**VALUTAZIONE DI IMPATTO AMBIENTALE AI SENSI DELL'ART. 26 DEL D.LGS 152/06 E S.M.I.
RELATIVA AL NUOVO MASTER PLAN DELL'AEROPORTO DI MILANO MALPENSA**

**OSSERVAZIONE N. 1 ALLE INTEGRAZIONI VOLONTARIE
APPROFONDIMENTO DELLE TEMATICHE AMBIENTALI RELATIVE ALLE ACQUE**

**VALUTAZIONE DI IMPATTO AMBIENTALE AI SENSI DELL'ART. 26 DEL
D.LGS 152/06 E S.M.I. RELATIVA AL NUOVO MASTER PLAN
DELL'AEROPORTO DI MILANO MALPENSA - OSSERVAZIONI**

Figura 5.2.3.6a

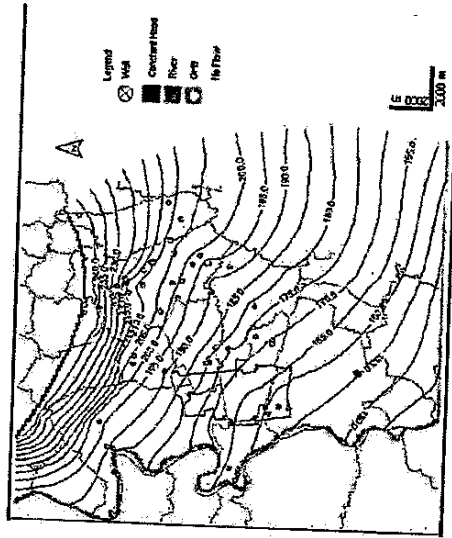
In ogni caso non vengono modificate le tavole riferite alle cause che modificano il regime delle curve isopiezometriche (fig. 5.2.3.6a; 5.2.3.6b; 5.2.3.6c riportate nel SIA del 2011).

1° scenario situazione attuale - Pozzi pubblici accessi e pozzi dell'aeroporto spenti
Il risultato grafico è evidenziato nella figura 5.2.3.6a.

Nella stessa si nota un andamento regolare delle isopiezometriche che degradano costantemente in direzione sud-ovest verso il Fiume Ticino che ha un effetto drenante sulla falda freatica.

Figura 5.2.3.6b

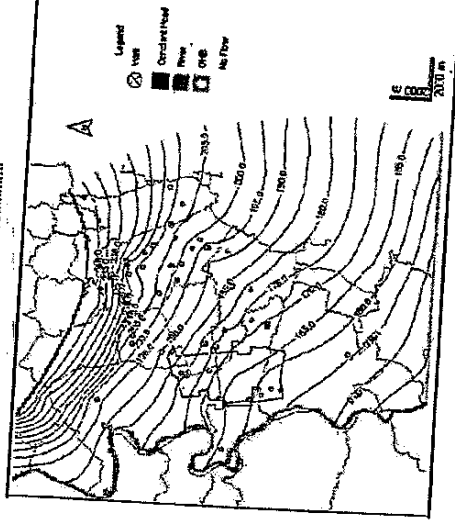
2° scenario situazione attuale - Pozzi aeroporto accessi
L'andamento delle isopiezometriche è riportato nella figura 5.2.3.6b.

Figura 5.2.3.6c

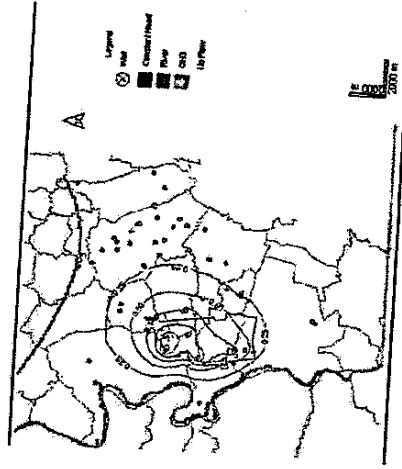
In realtà eventuali approfondimenti dello studio delle falde, a nostro avviso, dovrebbero riguardare l'effetto degli abbassamenti piezometrici indotti dai pozzi dell'aeroporto (vedi fig. 5.2.3.6c del SIA), effetto che a questo punto viene confermato con tutte le sue criticità.

Nulla viene detto nelle "integrazioni" rispetto all'anomalia segnalata nella nostra osservazione del 2011 rispetto alle figure 5.2.3.6c e 5.6.2.3.6e ed evidenziate nella Tabella A "Confronto fra gli abbassamenti piezometrici indotti dai pozzi" - di nostra elaborazione.

Nella sottostante figura 5.2.3.6c sono evidenziati gli abbassamenti indotti dai pozzi dell'aeroporto, che variano da 0.30 a 1.50 m. con valori maggiori (-1.20, -1.50 m) che si registrano nella parte centrosettentrionale dell'aeroporto.

Figura 5.2.3.6d

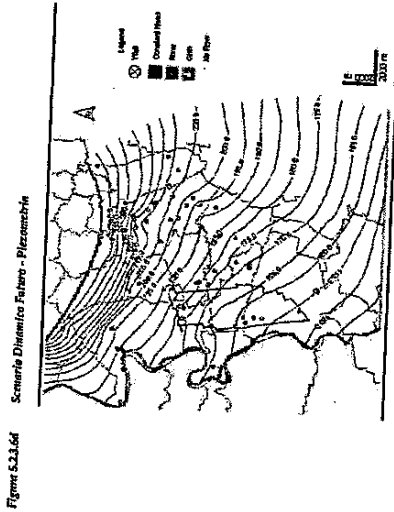
3° scenario situazione futura - Pozzi aeroporto accesi
 Premesso che secondo il SIA il consumo idrico (stimato) passerebbe da 2.018.000 mc/anno a circa 4.189.000 mc/anno (vedasi in ogni caso le osservazioni precedenti circa la discrepanza dei dati di prelevamento), l'andamento delle isoplezometriche è riportato nella figura 5.2.3.6d.

Figura 5.2.3.6e

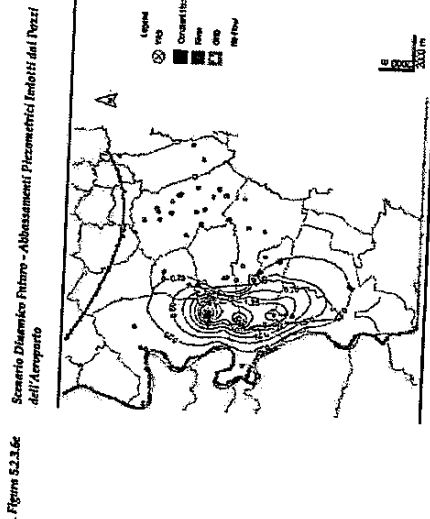
Nella sottostante figura 5.2.3.6e sono viceversa evidenziati gli abbassamenti che oscillano da 0.50 a 3.50 metri.

In definitiva non siamo d'accordo, a questo punto sulle conclusioni dello studio laddove si afferma che " gli abbassamenti, attuali e soprattutto futuri (fino a - 3.50 m) hanno un impatto sulle acque sotterranee da ritenersi basso."

Fig. A - Confronto tra gli abbassamenti piezometrici indotti dai pozzi: situazione attuale (linea verde) e situazione futura (linea rossa)

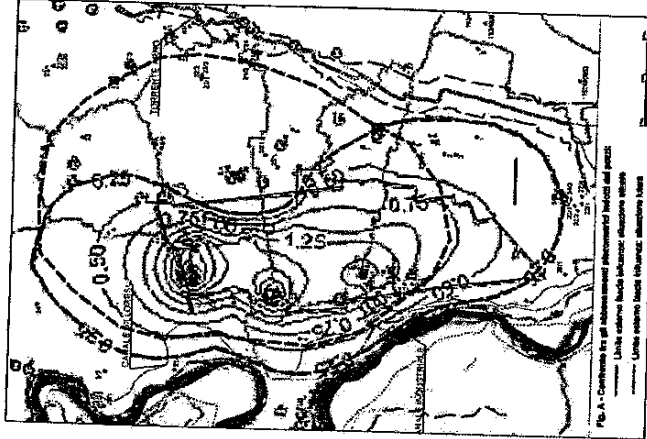
Nella fig. A) che segue (ns. elaborazione) sono stati riportati e confrontati fra di loro alcuni grafici significativi. Più precisamente:

- si è evidenziata la posizione di tutti i pozzi pubblici e privati da cui viene emunta l'acqua (quasi tutti ad uso idropotabile) oltre a quelli destinati all'approvvigionamento SIA (evidenziati in giallo) anche quelli comunali;
- si è evidenziata la correlazione fra la curva degli abbassamenti piezometrici indotti dai pozzi, laddove la situazione post ampliamento è riportata in rosso, mentre per la situazione attuale è indicato solo il limite estremo della fascia influenzata (color verde).

- nella situazione attuale la fascia ha una forma circolare-ellittica con un'ampiezza di circa 6 km, in direzione est-ovest e di circa 9 km, lungo la direzione nord-sud;
- nella situazione futura la forma diventerebbe simile ad un fagiolo con dimensioni di circa 4 km, lungo l'asse est-ovest e di circa 11,5 km, lungo la direzione nord-sud.

N.B. E' da segnalare un'anomalia, quantomeno in linea tecnica, laddove si prevede il "ristringimento" verso est del limite della fascia nella situazione futura rispetto alla situazione attuale. All'aumento dei prelievi - che evidenziano i maggiori abbassamenti in prossimità dei pozzi - dovrebbe corrispondere comunque un aumento dell'ampiezza del limite esterno della fascia influenzata. In altre parole il limite esterno della fascia futura dovrebbe essere "più esteso" rispetto al limite della fascia di influenza attuale, ciò che risulta consistentemente documentato per quanto riguarda la direzione nord-sud, laddove verso est c'è contrazione, anziché ampliamento della fascia.
